Beschlussvorlage	Vorlage-Nr: BV Cri SV 218/20 Datum: 06.11.2020 Status: öffentlich
Anhörung zum Bauantrag BA 170580 Neubau Einfamilienhaus mit Garage Gemarkung Crivitz, Flur 36, Flst. 97 (Parchimer Straße 3, 19089 Crivitz)	
Fachbereich: Amt für Stadt- und Gemeindeentwicklung Sachbearbeiter/-in: Frau Priehn

Anhörung nach § 71 LBauO M-V vor Ersetzen des gemeindlichen Einvernehmens hier: Ergänzung der Stellungnahme der Stadt Crivitz v. 24.08.2020

Anhörung nach § 71 LBauO M-V vor Ersetzen des gemeindlichen Einvernehmens hier: Stellungnahme der Stadt Crivitz

Crivitz - Parchimer Str. 3

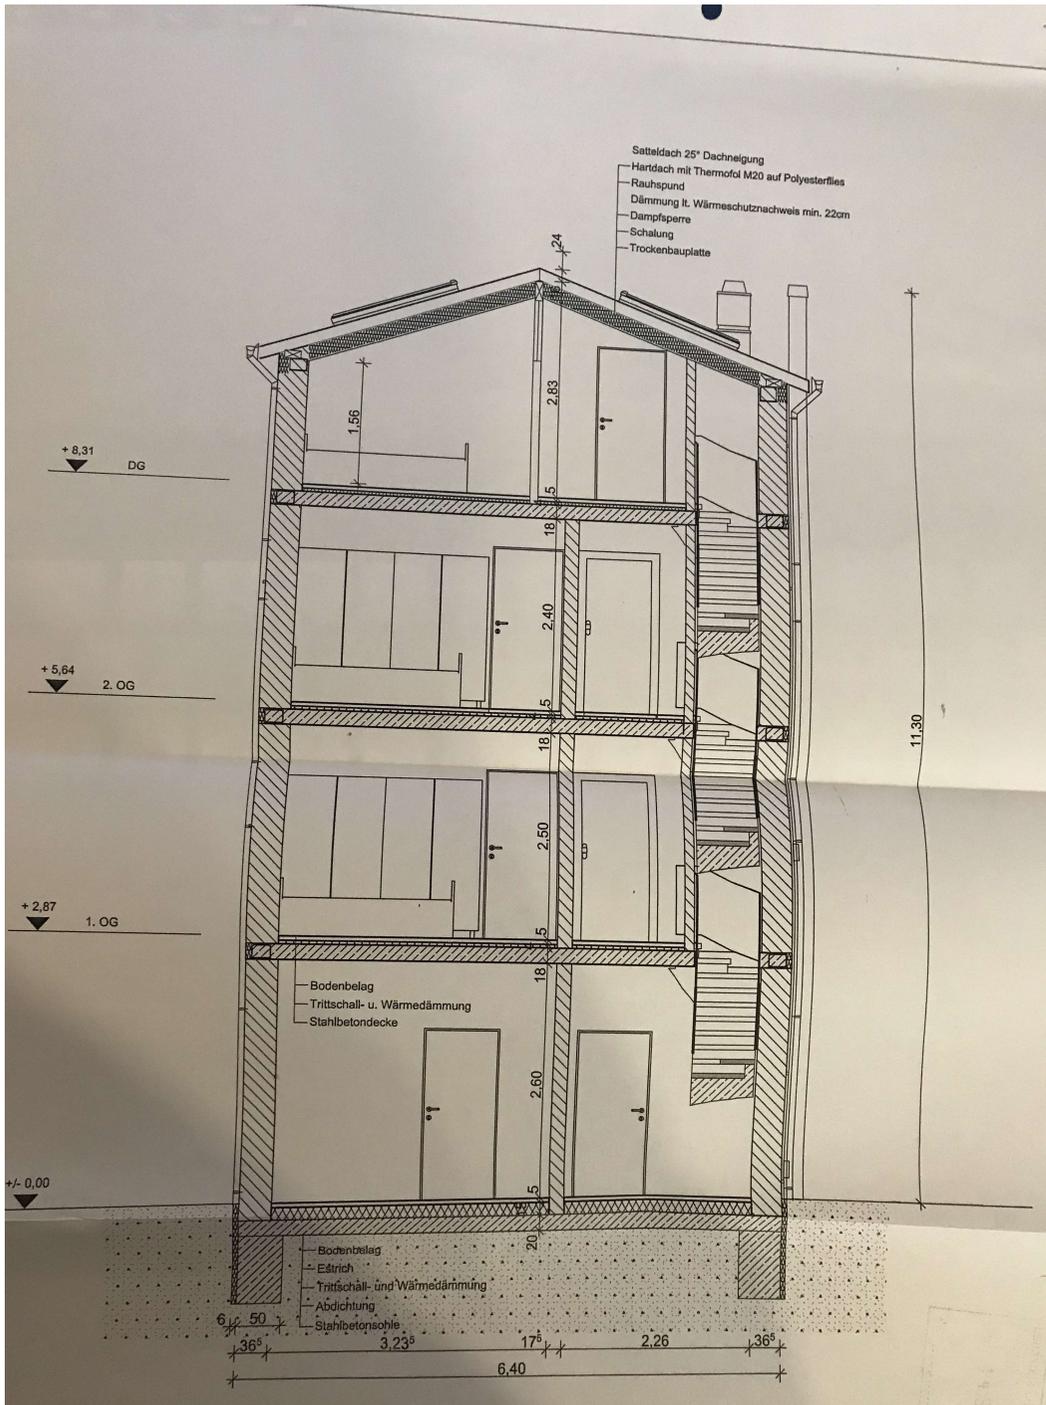
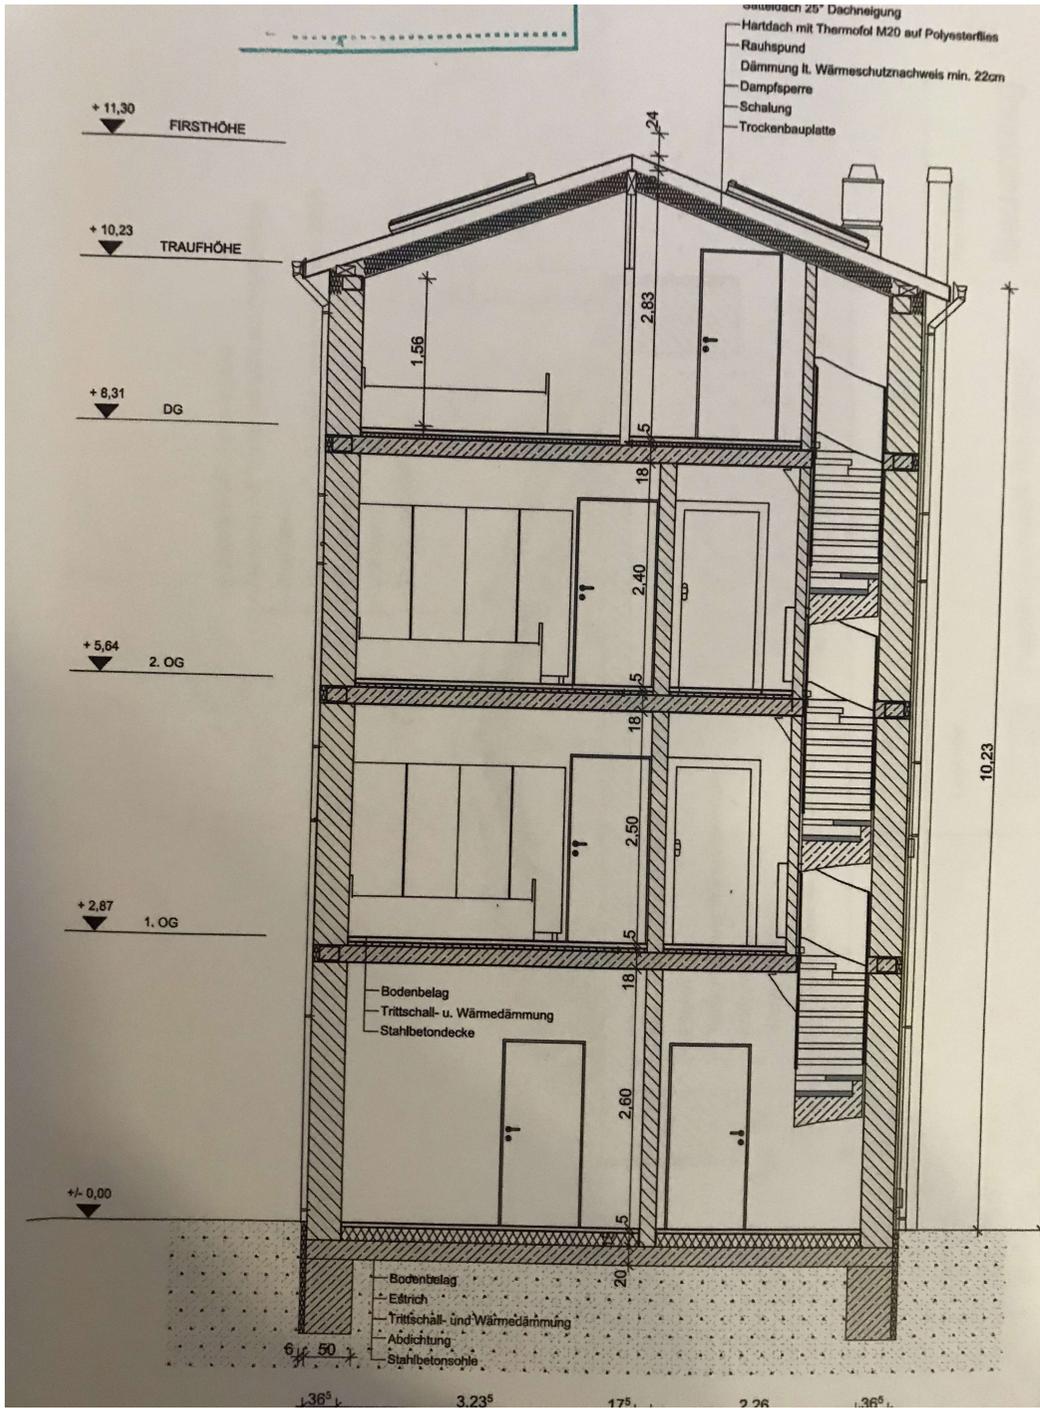
Der gewisse Blick entlang der Parchimer Straße und aus Richtung der Rathausstraße / Großen Straße muss bewahrt werden. Die vorhandene Bebauung an der Kreuzung bzw. auf dem Platz ist ortsprägend. Das geplante Gebäude mit der erheblich abweichenden Traufhöhe fügt sich nicht ein.

Mit der Traufhöhe und der Firsthöhe wird die Wirkweite der Baukörper begrenzt und negative Beeinträchtigungen auf das Ortsbild werden vermieden. Der Baukörper soll sich harmonisch an die umgebende Bebauung anpassen und als Gebäude mit drei Vollgeschossen in der Straßenansicht nicht auf eine Viergeschossigkeit schließen lassen.

Neben der Gebäudehöhe wirkt vielmehr die Gebäudefront in den Straßenraum. Daher wird dem Bauherrn angetragen, die Dachform des Satteldaches in z. B. ein Mansardwalmdach an der Straßenfront umzuplanen, um ein harmonisches Einfügen zu ermöglichen. Im besten Fall ist eine Änderung der Traufhöhe (max. 8m) angepasst an die Nachbarbebauung (5,50 bis 8,00 m) vorzunehmen. Wobei die stark geneigte Geländehöhe zu beachten ist.

Die Traufenhöhe ist ca. 9,90 m gezeichnet, die mittlere Wandhöhe liegt bei ca. 10,20 m.

Die unmittelbar angrenzenden Gebäude haben eine Traufenhöhe von ca. 6,50 m und 6,70 m.

Die Überschreitung der Traufhöhe um 3 m in diesem Bauvorhaben ist aus Sicht der Stadt Crivitz nicht vereinbar mit öffentlichen und nachbarlichen Belangen, weil dies zu unververtretbaren Traufhöhenunterschieden zwischen den benachbarten Gebäuden führt und das Gebäude mit drei Vollgeschossen in der Straßenansicht auf eine Viergeschossigkeit schließen lässt.

Die Traufhöhen der vorhandenen Bebauung liegen zwischen 5,50 und 8 m zum Gelände. Da das Gelände zu dem Baugrundstück hin ansteigt, erscheint das geplante Wohnhaus über dem üblichen Maß der Traufhöhe. Die gewählte Dachneigung verstärkt die negative Gesamterscheinung des Baukörpers.

Auf Seite 4 wird auf die Ortsbildbeeinträchtigung Bezug genommen. In ihrer Ausführung nimmt Frau Schilder Bezug auf ein Flachdach. Auch diese Dachform als Giebel oder traufenständig ist im Bereich der Kreuzung nicht zu finden. Das geplante Dach ist ein flach geneigtes Satteldach. Im Schnitt ist keine Dachneigung angegeben, gemessen sind es ca. 22 °.
